VANUVUOREN OSAYLEISKAAVA

EHDOTUSVAIHEESTA SAADUT LAUSUNNOT JA MUISTUTUKSET

Pohjois-Savon kansanopistoseura ry

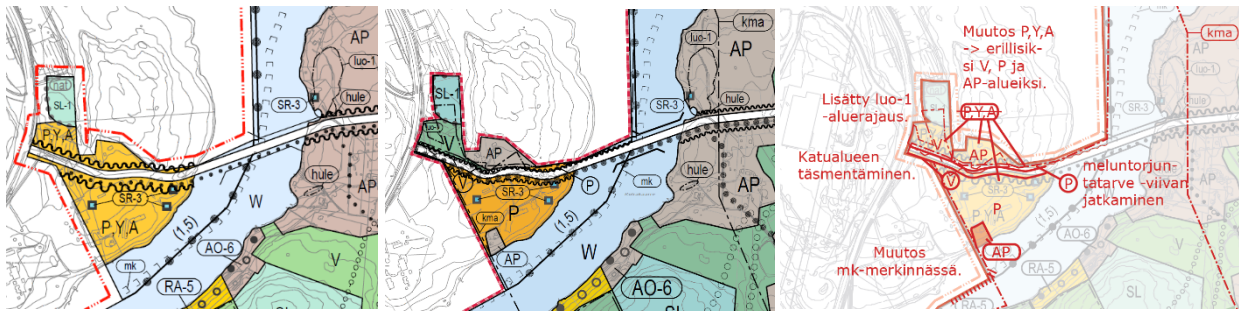
Pohjois-Savon kansanopistoseura on tutkinut nähtävänä olevan suunnitelman ja haluaa lausua siitä seuraavaa: Tontin suunniteltu maankäyttö on merkitty kirjaimilla P,Y,A ja tontille on suunniteltu kolme suojeltavaa rakennusta. Tämä on hyväksyttävää, mikäli suojeltavat rakennukset voidaan myöhemmin siirtää muualle paremmin saavutettavaan käyttöön. Sen sijaan Vanuvuorelle sillan kautta johtava pääkatu tulee tarvitsemaan kohtuuttoman suuren maa-alan Kansanopiston tontista. Koivukuja ja kaksi pysäköintialuetta sekä merkittävä osa piha-alueesta jäisi tien alle. Pääkadun liittyminen Vitostielle on näkemän puutteen takia huonossa paikassa.

Kansanopistoseura esittää, että suunniteltu pääkatu siirretään P,Y,A -alueen pohjoispuolelle ja liittyminen Vitostielle tehdään Kauppakeskuksen liittymän vastapäätä.

Kauppakeskuksen liittymän kohdalla on hyvä näkemäalue ja siitä on suora yhteys moottoritiele. Kansanopiston rakennusten sekä läheisten omakotitalojen liittyminen pääkatuun voitaisiin järjestää pienempiä teitä pitkin. Kansanopiston tontin läpi rakennettavasta pääkadusta on opiston toiminnalle pelkkää haittaa. Ajoneuvoja tulee kulkemaan useita tuhansia vuorokaudessa. Liikenteestä aiheutuu turvattomuutta, melua ja pölyä. Katualue keskellä tonttia vaikeuttaa ja jopa estää tontin tulevan suunnittelun ja käytön.

Näistäkin syistä pääkatu on parasta suunnitella P,Y,A -alueen pohjoispuolelle Kaupungin omistamalle maalle.

Muistutuksen jälkeen Pohjois-Savon kansanopistoseura ry on esittänyt huomionsa P, Y, A-merkinnästä. Osayleiskaavaan muutetaan alue palvelujen ja hallinnon alueeksi (P). SR-3-rakennussuojelukohteena olevien rakennusten siirto edellyttää kaavamääräyksen mukaisesti museoviranomaisen mahdollisuutta lausuntoon ennen rakennusta tai sen ympäristöä muuttaviin toimenpiteisiin ryhtymistä.

Kaavaehdotusvaiheen jälkeen on tehty siltalinjauksen vaihtoehtotarkastelua ja lisäselvityksiä kaavaehdotuksen mukaisen katulinjauksen osalta. Katua ei voida osoittaa alueen pohjoispuolelle luonnonsuojelu- ja Natura-alueen suojeluarvojen vuoksi. Korsumäki–Keinälänniemi -Natura-alueen ja Keinälänniemen luonnonsuojelualueelle sijoitettava suunnitelma heikentäisi todennäköisesti merkittävästi Korsumäki–Keinälänniemi Natura-alueen eheyttä ja niitä luonnonarvoja, joiden suojelemiseksi Natura-alue on valittu Natura 2000 –verkostoon. Kaavatyön aikana on arvioitu yhteistyössä Pohjois-Savon ELY-keskuksen ja Metsähallituksen asiantuntijoiden kanssa, että tilanteessa ei ole edellytyksiä luonnonsuojelulain (1096/1996, LSL) 66.2 §:n soveltamiseksi, sillä vaihtoehtoinen ratkaisu on olemassa. Edellä esitettyihin seikkoihin viitaten Koiraveden katulinjausta ei kaavassa esitetä siirrettäväksi pohjoispuolelle luonnonsuojelu- tai Natura-alueelle.

Kaavaehdotuksen (KH 27.4.2020) jälkeen on tehty täydentäviä lisäselvityksiä meluvaikutusten osalta. Kansanopiston alueelle toteutetussa meluselvityksen lisätarkastelussa (2020) todetaan, että uusi katuyhteys lisää tieliikennemelua Kansanopiston alueella, mutta pääosin melutasot säilyvät ohjearvojen alapuolella ja ovat hyväksyttäviä. Pohjois-Savon opiston asuntolan kohdalla katuliikenteen aiheuttama melu on selvästi alle ohjearvotason sekä yö- että päiväaikaan. Lisäselvityksessä (2022) tehtyjen meluselvitysten ja mittauksen perusteella suunnitellun katulinjauksen liikenteen aiheuttama melu ei aiheuta sisämelutason ohjearvon ylityksiä Pohjois-Savon opiston päärakennuksen opetus-, toimisto- tai muissa tiloissa. Pohjois-Savon opiston pohjoispuolella olevan asuinrakennuksen piha-alueen suojaaminen melulta on mahdollista. Yksityiskohtaisempaa suunnittelua ohjaamaan on osayleiskaavassa meluntorjuntatarve-merkinnällä osoitettu merkittävimmät pääkokoajakadun ajoneuvoliikenteen melualueet.

Kansanopiston alueelle osoitettu kokoojakatu on mahdollista toteuttaa siten, että Uudenmaan ELY-keskuksen julkaisun Ilmanlaatu maankäytön suunnittelussa mukaiset 10 metrin suositukset asuinrakennuksiin ja herkkiin kohteisiin (mm. oppilaitokset) täyttyvät.

Osayleiskaavan liitekartaksi liitetään katu ympäristön tarkastelu, ja katualueen aluerajausta täsmennetään kaavakarttaan. Katulinjaus osoitetaan kaavassa Kansanopiston kiinteistön pohjoislaidalle ja pysäköintialueille jää esitetyssä ratkaisussa tilaa. Pysäköintialueiden muutokset ja katuliittymät ratkaistaan katusuunnittelun yhteydessä. Jatkosuunnittelun yhteydessä Kansanopistotien liittymä Vitostielle tulee uudelleen rakennettavaksi, jolloin liittyvän kadun tasauksen muutoksella sekä riittävien näkemäraivausten avulla liittymään saadaan hyvät näkemät toteutumaan. Kadun nopeusrajoituksen määrittelyssä otetaan huomioon mm. oppilaitostoiminta ja asuminen sekä turvallisuus, melu ja ympäristön viihtyisyys.

Kaavassa esitettyä Koiraveden sillan ja kokoojakadun paikkaa ei muuteta kaavaehdotukseen.

Kuva 3. Karttaotteet ylhäältä alas: Vanuvuoreen osayleiskaavaehdotus 27.4.2020, Vanuvuoreen osayleiskaavaehdotus 24.4.2023 ja punakynäkartta muutoksista.

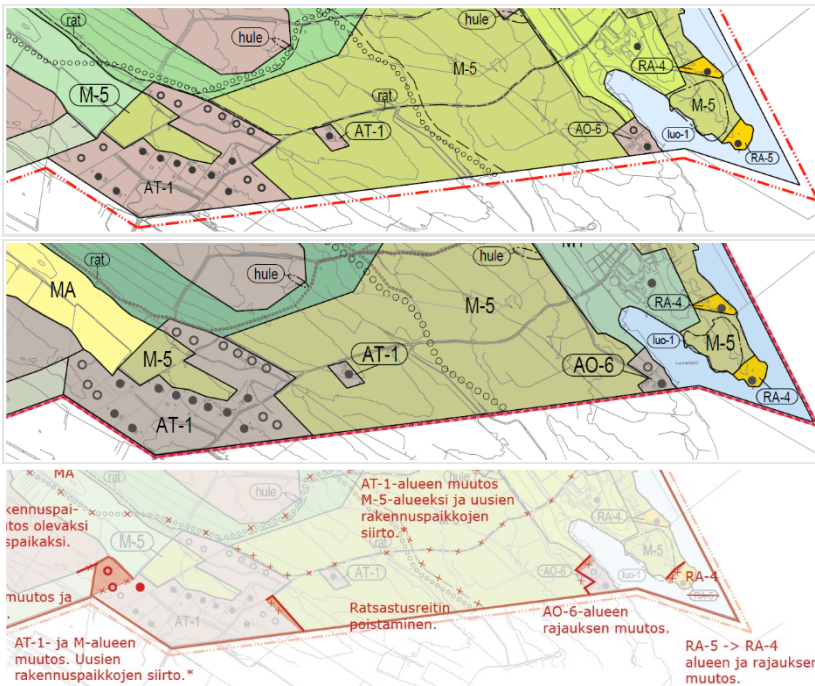
- 1 Huiluniemen rakennusoikeus:
Maakauppojen (2013) yhteydessä kävimme läpi mm. niemen rakennusoikeuden ([henkilöiden nimet piilotettu](#)). Rakennusoikeus oli yhtenä tekijänä sopimuksessa.
Kaavavalmistelussa rakennusoikeutta oli pienennetty huomattavasti. Kävimme kaavaosastolla 7.5.2019 keskustelemassa asiasta ja antamassa vastineen. Silloinen kaavoittaja ja [nimi piilotettu](#) olivat paikalla ja lupasivat palauttaa rakennusoikeuden suuremmaksi. Vaadimme rakennusoikeuden muuttamista RA4 tasolle, vedoten kauppasopimukseen ja vuosi sitten käytyyn keskusteluun.

- 2 Rantarakentamispaikka:
Nykyisessä kaavaehdotuksessa rakennuspaikka katkaisee tieyhteyden jo olemassa olevalle kiinteistölle.
Esitämme rakennuspaikan merkitsemistä olemassa olevan tien alapuolelle. Liitteenä on suuntaa antava tonttiluonnos.

- 3 AT-1/M-5 rajan siirto:
Rakennuspaikkojen alapuolelle jäävä tontti on nyt lohkaistu. Tontti on rajattu niin, ettei maayhteys tilamme mailla katkea.
Esitämme, että katsotte AT-1/M-5 rajan tulevien rakennuspaikkojen suhteen niin, että maayhteys on mahdollista jättää myös niiden kohdalle. Kyse ei ole suuresta siirrosta. Tästäkin asiasta keskustelimme vuosi sitten, ja sen ei silloin sanottu olevan ongelma ja rajansiirron olevan mahdollista.
Liitteenä suuntaa antava rakennuspaikkojen paikka.

Maanomistajan ja kaupungin välillä käydyt neuvottelut huomioiden osayleiskaavaehdotusta täsmennetään. Huiluniemen kärjessä sijaitsevan rantarakennuspaikan kaavamerkinnän rajausta täsmennetään ja muutetaan loma-asuntoalueen merkinnäksi RA-4.

Rantarakentamispaikan AO-6 rajausta muutetaan siten, että olemassa oleva tieyhteys voidaan säilyttää.

AT-1-alueen rajausta täsmennetään osayleiskaavaehdotukseen.

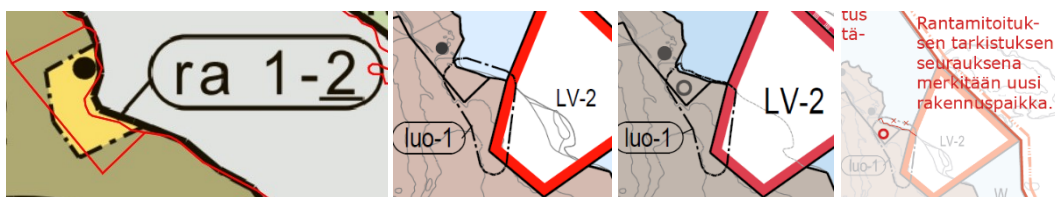
Hei,
olemme ostaneet vuonna 2015 tontin sillä sijaitsevina rakennuksineen (kesämökki) 297-426-8-150, Kaikonniemi r:nro 8-150, osoite Kaikonniementie 110. Tontilla on ostohetkellä ollut mökkirakennuksen lisäksi toinen rakennuspaikka. Nyt esitettyssä osayleiskaavassa rakennuspaikka on poistettu.

Kaikonniementien varressa ennen osoitetta Kaikonniementie 96 on rakennuskielossa ollut tontti, johon on esityksessä kaavailtu kahta rakennuspaikkaa. Kyseinen tontti on huomattavasti pienempi kuin omamme. Miksi siihen myönnetään lisää rakennuspaikkoja?

Tasapuolisuuden nimissä vaadimme omalle tonttillemme samassa suhteessa rakennuspaikkojen ja rakennusoiden lisäämistä.

Kaavaesityksessä on suunniteltu satamaa tonttimme viereen. Kyseinen paikka on matala ja erittäin kivinen eikä sovellu veneliikenteeseen. Lisäksi alue on merkitty Luo-1 merkinnällä, joten katsoisimme ettei suojeltava luonnonalue voi olla soveltuva satamakäyttöön. Mahdollinen satama lisäisi myös liikennöintiä alueella ja samalla laskee myös tonttimme arvoa.

Ranta-alueiden rakennusoikeus on tarkasteltu pääasiassa alueelle aikaisemmin laadituissa yleiskaavoissa. Ranta-alueiden mitoitukset on tarkastettu osayleiskaavoituksen yhteydessä, minkä pohjalta alueelle on osoitettu yksittäisiä uusia rantarakennuspaikkoja.

Muistutuksessa viitataan kiinteistöön 297-426-8-117, jonka osalta osayleiskaavassa on vahvistettu aikaisemmassa yleiskaavassa osoitetut rakennuspaikat. Muistutuksessa mainitulla kiinteistöllä 297-426-8-150 on aikaisemmassa yleiskaavassa osoitettu rakennuspaikkojen enimmäismääräksi kaksi rantarakennuspaikkaa. Osayleiskaavaehdotusta täsmennetään ja kiinteistölle osoitetaan toinen AO-5-alueen rakennuspaikka.

Kyseinen luo-1 alue rajautuu satama-alueeseen ja sijoittuu suuremmilta osin AP- ja AO-5 -alueille. Kaikonniemen satama-alueen aluevarauksen laajuus on esitetty siten, että reuna-alueille jää vapaata tilaa vesialueelle sekä viher-alueille. Tämä mahdollistaa liito-oravan lisääntymis- ja levähdyspaikkojen sekä ekologisten yhteyksien turvaamiselle asetettujen vaatimusten huomioinnin. Yhtä lailla aluevarauksen laajuus mahdollistaa sataman toimintojen maisemoinnin ympäristöön soveltuvaksi. Liikennöinnin osalta hyödynnetään AP-alueelle rakennettavaa katuverkostoa. Osayleiskaava ohjaa tulevaa asemakaavoitusta, jossa ratkaistaan venesataman toteutus ja tieyhteyden sijainti.

Asiasta ei aiheudu osayleiskaavaehdotukseen muutostarpeita.

VANUVUOREN OSAYLEISKAAVAN LAHDENPOHJAN TILAN ALUEEN SUUNNITELMA

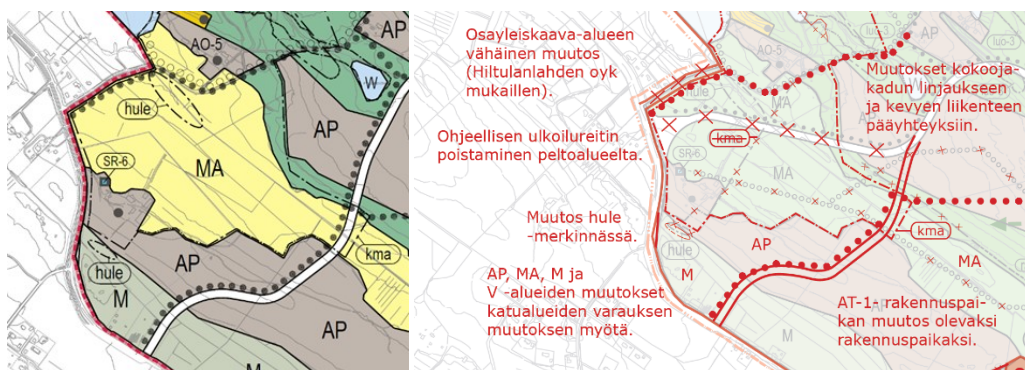
Haluamme esittää kantamme Vanuvuoren osayleiskaavan Lahdenpohjan tilan aluetta koskevaan suunnitelmaan. Haluamme, että tilamme maat säilyvät alueina, joiden suunnittelussa huomioidaan kulttuurihistorialliset ja maisemalliset arvot. Mustalahdentien molemmin puolin ja Hiltulanlahden pohjukassa sijaitsevan Lahdenpohjan tilan peltoalueet muodostavat vanhan viljelysmiljöön, joka on säilytettävä myös tulevaisuudessa rakentamattomana.

Olemme harjoittaneet maatilamajoitusta jo kauan puhtaan, rauhallisen luonnon sekä patikkapolkujen ja marjametsien ympäröimänä. Aiomme edelleen jatkaa tätä toimintaa. Myös jälkikasvumme aikoo asua edelleen tulevaisuudessa Lahdenpohjassa ja jatkaa tilallamme maaseutumatkailua.

Haluamme, että suunniteltu, Vanuvuoren alueelta Puutossalmentielle vievä uusi tie ei sijoitu Isotalon (nimet piilotettu) ja Lahdenpohjan tilan välille, vaan mahdollisimman kauas meistä, Isotalon toiselle puolelle. Nykyisellä maanrakennustekniikalla tämä ei liene mahdotonta toteuttaa.

Vaadimme ehdottomasti, että kotipaikkamme suuntaan, Pyöreisen lammesta länteen päin sijaitseva alue, joka nyt on nimetty osayleiskaavamerkinnällä AP, (nykyisen Mustalahdentien ja uuden alueelle rakennettavan tien välissä) säilytetään virkistysalueena.

Osayleiskaavaehdotuksen jälkeen Puutossalmentielle liittyvän kokoojakadun linjausta on tarkasteltu uudelleen. Talvella 2023 toteutetut maaperätutkimukset osoittavat, että maaperäolosuhteet ovat alueella ennakoitua kohtuullisemmat. Näin ollen on olennaisempaa tarkastella katulinjauksen vaikutuksia liikenteeseen, peltojen käyttöön sekä peltoalueen kulttuuri- ja maisema-arvoihin. Osayleiskaavaehdotukseen kokoojakadun sijaintia ja linjausta muutetaan etelämmäksi. Tällöin kokoojakatu ylittää peltoalueen kapeimmasta kohdasta ja ajoneuvuliikenne ohjautuu mahdollisesti toteutuvalla Kuopion seudun maakuntakaavan (YM 3.7.2008) ja Hiltulanlahden osayleiskaavan (KV 17.8.2009) mukaiselle Puutossalmen ohitustielle. Lisäksi osayleiskaavaehdotukseen täydennetään kevyen liikenteen pääyhteys Mustalahdentieltä Puutossalmentielle, millä varmistetaan alueelle houkutteleva kävelyn ja pyöräilyn pääyhteys.

Hiltulanlahden pohjukan peltoalueiden ja Vanuvuoren alueiden kulttuurihistorialliset ja maisemalliset arvot otetaan kaavassa huomioon kma-merkinnällä. Osayleiskaavaehdotukseen kma-alverajausta laajennetaan. Kaava-alueella tärkeimpiä maisema-arvoja luonnehtivat peltoalueet ja niihin liittyvät arvokkaat tilakokonaisuudet (Lahdenpohja, Niemelä ja entinen Isotalon sotilasvirkatalo) sekä Hiltulanlahden takana kohoava metsäinen Vanuvuori. Alueen kulttuurihistorialliset ja maisemalliset arvot tulee huomioida Puutossalmentien läheisen peltoalueen yli kulkevan kokoojakadun ja kevyen liikenteen pääyhteyden sekä Koiraveden silta- ja katuyhteyden jatkosuunnittelussa.

Vanuvuoren länsirannan rantarakentamisessa tulee huomioida kulttuurihistorialliset ja maisemalliset arvot. Peltoalueet historiallisten tilojen yhteydessä on osoitettu maisemallisesti arvokkaiksi peltoalueiksi (MA).

Aluerakenteen kustannustehokkuus huomioiden on perusteltua pyrkiä osoittamaan asumista molemmin puolin kokoojakatua. Osayleiskaava-alueen (KH 15.4.2019) saadun mielipiteen myötä pientalovaltaisen asuntoalueen (AP) aluevarausta pienennettiin osayleiskaava-alueeseen (KH 27.4.2020), jotta virkistysaluetta (V) jää peltoalueen ja AO-5-alueen välille. Muistutuksen kohteena olevaa pientalovaltaista asuntoaluetta (AP) ei poisteta.

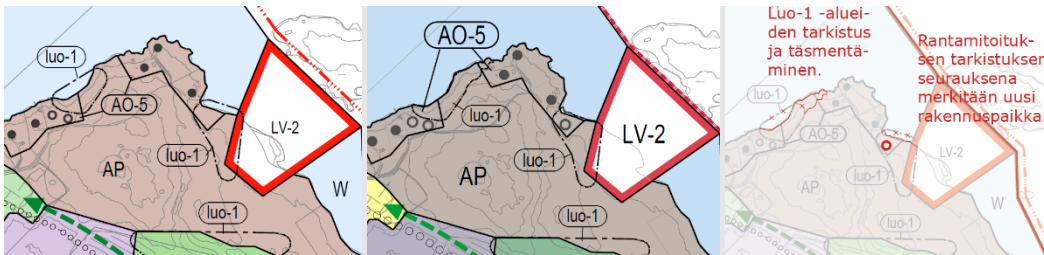
Kaikonniemeen suunniteltu venesatama on sijainniltaan huono. Ympärillä olevat vesialueet ovat todella matalat, kivikkoiset ja karikkoiset. Eritoten matalan veden aikaan on vaikea löytää jopa pienellä syvyyksellä olevalla veneellä turvallinen reitti veneväylälle. Isommat ja nopeammat veneet ovat vaikeuksissa alueella. Suunnitellun kokoluokan satama aiheuttaisi merkittävästi liikennettä, joka ei yksinkertaisesti mahdu turvallisesti liikennöimään karikkoisella alueella. Karikkoisella alueella liikennöinti aiheuttaa vaaratilanteita ja vesiliikenneonnettomuuksia.

Toinen venesataman sijainnin ongelma on avoveden suunta. Satama vaatisi etelä-reunalle aallonmurtajan. Murtaja taas vaikuttaisi merkittävästi Virtasaaren Kaikonniemen puoleiseen virtaukseen. Virtausten muutosten vuoksi Kokkovirran suulta tuleva materiaali kertyisi satamaan ja Mustalahden. Lisäksi hulevesien tuoma lisäkuormitus huonontaisi tilannetta entisestään, Mustalahden vesi on jo nyt maanviljelyksen takia humuspitoista ja rannat ovat rehevöityneet selkeästi viimeisen kymmen vuoden aikana.

Näiden molempien syiden vuoksi Kaikonniemen ja Virtasaaren väli ei ole hyvä paikka satamalle. Esimerkiksi Luhdanlahti on valmiiksi suojainen paikka satamalle, joka on keskeisen kokoojatien ja veneväylän varrella. Teknistaloudellisesti Luhdanlahti on edullisempi ja parempi paikka sijainniltaan. Lisäksi Luhdanlahdessa satama palvelisi paremmin ensimmäisen ja toisen vaiheen alueita. Vaihtoehtoisesti tai lisäksi etelämpänä olevaa LV-2 aluetta voisi suurentaa. Esitämme, että venesatama poistetaan osayleiskaavasta Kaikonniemestä vaarallisen sijainnin ja vesistön virtausmuutosten vaikutusten vuoksi.

Kiinteistön (297-426-8-151) pihapiirissä on liito-oravan pesäpuu ja liito-orava havaintoja on tiheästi lähietäisyydeltä. Osayleiskaava-alueeseen ei ole kuitenkaan merkitty kiinteistön viereen LUO-1 -aluetta (liito-oravan ydinalue). Kuopion kaupungin Liito-orava-LIFE hankkeella on tieto osayleiskaava-alueesta puuttuvasta ydinalueesta. Kuopion kaupunki on laatinut liito-oravan suojeluun toimintamallin, jonka mukaisesti pesimä- ja levähdysalueiden poistaminen tai heikentäminen on maankäyttö- ja rakennuslain vastaista.

Esitämme osayleiskaavaan lisättäväksi LUO-1 -alueen todelliselle liito-oravan pesimäalueelle ja kulkureiteille kiinteistön (297-426-8-151) viereen.

Kaikonniemen venesataman aluevarauksen kokoluokan määrittämiseksi venepaikkamääräksi on alustavasti mitoitettu 40 rantapaikkaa ja 120 laituripaikkaa. Aluevarauksen laajuus on esitetty osayleiskaavakartalla siten, että reuna-alueille jää vapaata tilaa vesialueelle sekä viheralueille. Tällä tavoin asemakaavoituksessa voidaan varmistaa venesataman maisemointi ympäristöön sopivaksi ja riittävän väljäksi.

Satama-alueen toteuttamiseksi tulee muodostaa uusi viitoitettu vesiliikenneväylä Virtasaaren ja Kääriöluodon pohjoispuolelta (kulkusyvyys n. 1,8...2,1 m), joka liittyy nykyiseen Petosen väylään (kulkusyvyys 2,4 m). Sataman aaltosuojaukselle on tarvetta alueen kaakkoisreunalla, jossa voidaan hyödyntää olemassa olevaa matalampaa vesistöaluetta. Rakenteeltaan aaltosuojaus voi olla vesistötyttöä tehty pengeri tai kelluvaa laituria muistuttava aallonvaimentaja. Kaikonniemen ja Virtasaaren välistä vesistöosuutta ei ole tarkoitus sulkea, jolloin vesistön virtausmahdollisuus on tarkoitus myös jatkossa kyseisessä kohdassa säilyttää. Kaikonniemen venesatama-alue palvelee myös Luhdanlahden aluetta. Kaikonniemen venesatama on tärkeä osa saavutettavaa venesatamaverkostoa.

Ko. kiinteistöllä on käyty muistuttajan kanssa toteamassa kolopuiden sijainnit 15.7.2020. Alueella ei voitu myöhäisen ajankohdan takia toteuttaa varsinaista papanakartoitusta. Muistuttajan kertomus liito-oravahavainnoista kolmen vuoden ajalta on uskottava ja sen perusteella alue on läheisen, vuonna 2017 löydetyn reviirin reuna-alue. Habitaattivertailun ja paikalla tehtyjen havaintojen perusteella on syytä katsoa, että reviirin ydinalue ja lajille sovelia in habitaatti on edelleen alueella, jolta vuonna 2017 kartoitettiin papanoita. Lisäksi tästä reviiristä vain noin 300 metriä itä-kaakkoon on seuraava liito-oravakartoituksissa papanoiduksi todettu alue, jolle paras puustoyhteys kulkee muistuttajan rakennuspaikan kautta. On luonnollista, että rakennuspaikalla liikkuu liito-oravia ja alueen kolopuut ovat lajin käytössä. On muistettava, että vahvistuva osayleiskaava ei kumoakaan luonnonsuojelulain 49 §:n tarkoittamaa liito-oravan lisääntymis- ja levähdyspaikan heikentämiskieltoa. Asemakaavoituksen alkamiseen kuluu vielä aikaa ja asemakaavaa laadittaessa otetaan huomioon kaikki uudetkin tiedot liito-oravan esiintymisestä alueella siten kuin kulloinkin voimassa oleva lainsäädäntö edellyttää.

Osayleiskaavaan täsmennetään luo-1-rajauksen laajuutta. Kiinteistön läheistä luo-1-aluetta laajennetaan ulottumaan kiinteistön pihapiirin puolelle edellä kuvattuihin havaintoihin perustuen.

Alue näkyy oheisessa kartassa numerolla liite 2 kuvio 297. Alueen tiedot ovat kuviokirjassa 3

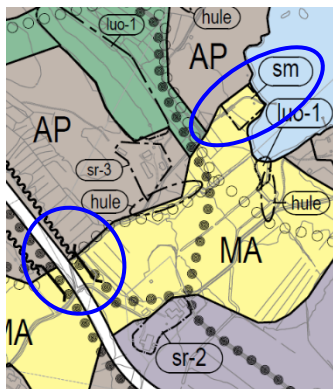
Osayleiskaava luonnoksen kartasta toteamme, että tilojen Anttilan ja Pekkalan pellot ovat asetettu vierekkäin. Oikeasti peltojen välissä on tilamme metsäsuunnitelman mukaan 0,3 ha nuori kasvatusmetsikkö, joka olisi merkittävä rakentamispaijaksi AP alueeksi kuten sen viereinen alue on merkitty. Alue on merkitty oheiseen karttaan ja kartta on merkitty numerolla liite 1a. Liitteellä 1b, joka on Maanmittauslaitoksen karttaa, näkyy selvästi että Anttilan ja Pekkalan pellot eivät ole vierekkäin kuten osayleiskaavaehdotuksessa on merkitty.

Liitteessä 2 nähtävä alue 296 on osayleiskaavassa merkitty peltoalueeksi. Alue on nykykäytössä maisemaniittyä ja on mielestämme kelvollinen AP alueeksi.

Alue on liitteen 3 kuviokirjanmukaan pinta-alaltaan 2,4 ha.

Aluetta on liitteen 4 ja 5 mukaan kartoitusmitattu ja voidaan todeta alueen olevan rakentamiskelpoinen.

Maisemallisesti arvokkaan peltoalueen MA-merkinnän osoittavalla alueella voi sijaita peltoalueiden ohella peltoja reunustavaa puustoa ja niittyjä. Muistuttajan esittämälle kuvion 297 alueelle on osoitettu kaavassa kokoojakatu ja kevyenliikenteen pääyhteyden alikulku sekä maisemallisesti arvokasta peltoaluetta (MA). AP-aluetta ei ole, yleiskaavan tarkkuustaso huomioiden, tarkoituksenmukaista laajentaa kyseiseen kapeaan kohtaan.

Muistuttajan esittämällä kuvion 296 alueella toteutettiin arkeologinen tarkkuusinventointi kaavaehdotusvaiheessa. Alueella todettiin inventoinnissa historiallisen talonpaikan kiinteä muinaisjäännös, joka on osoitettu kaavassa sm-aluemerkinnällä. Kiinteät muinaisjäännökset on Suomessa rauhoitettu muinaismuistolailalla (295/63). Maisemallisesti arvokas peltoalue (MA) tukee sm-kohteen säilymistä ja asemaa ympäristössään. Muinaismuistoalue rajoittaa alueen maankäyttöä, joten AP-alueen rajausta ei voida laajentaa nykyisestä.

Lausunnosta ei aiheudu osayleiskaavaehdotukseen muutostarpeita.
